S.S.51 "ALEMAGNA"

VARIANTE DI LONGARONE

IDROLOGIA E IDRAULICA

RELAZIONE IDRAULICA INTEGRATIVA

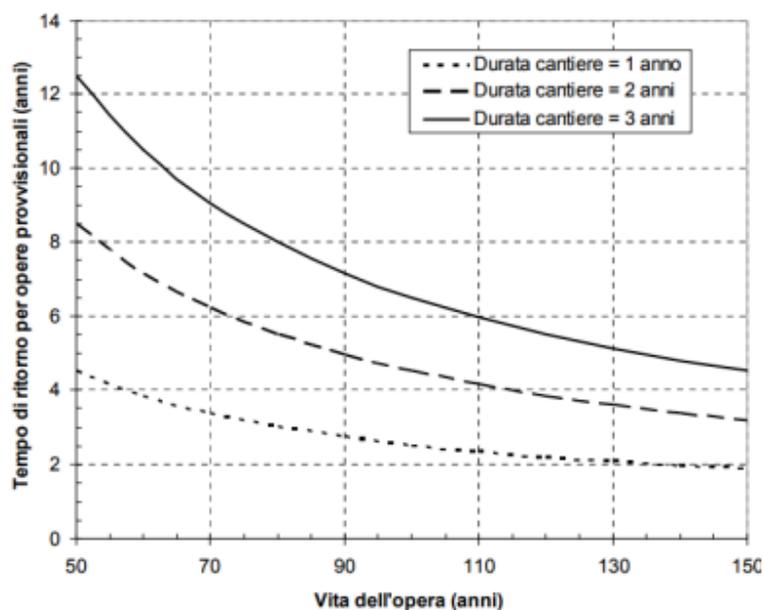
6. La stima della dimensione della scogliera di protezione di sponda deve essere sviluppata con parametri ben più cautelativi di quelli utilizzati al fine di garantire un dimensionamento adeguato considerando anche la complessità della situazione analizzata.

Attraverso l'applicazione di tale formula è stato possibile ricavare il diametro della protezione spondale capace di resistere al fenomeno di trasporto che è risultato essere pari a $d_n=80$ cm che è risultato essere maggiormente cautelativo rispetto al risultato precedentemente ottenuto.

Inoltre, al fine di evitare il fenomeno di scalzamento al piede si è previsto l'inserimento di un dente di risvolto del cordolo di coronamento delle sottofondazioni in jet grouting tale da garantire la protezione della parte sommitale delle sottofondazioni dalle azioni erosive della corrente come rappresentato nell'immagine.
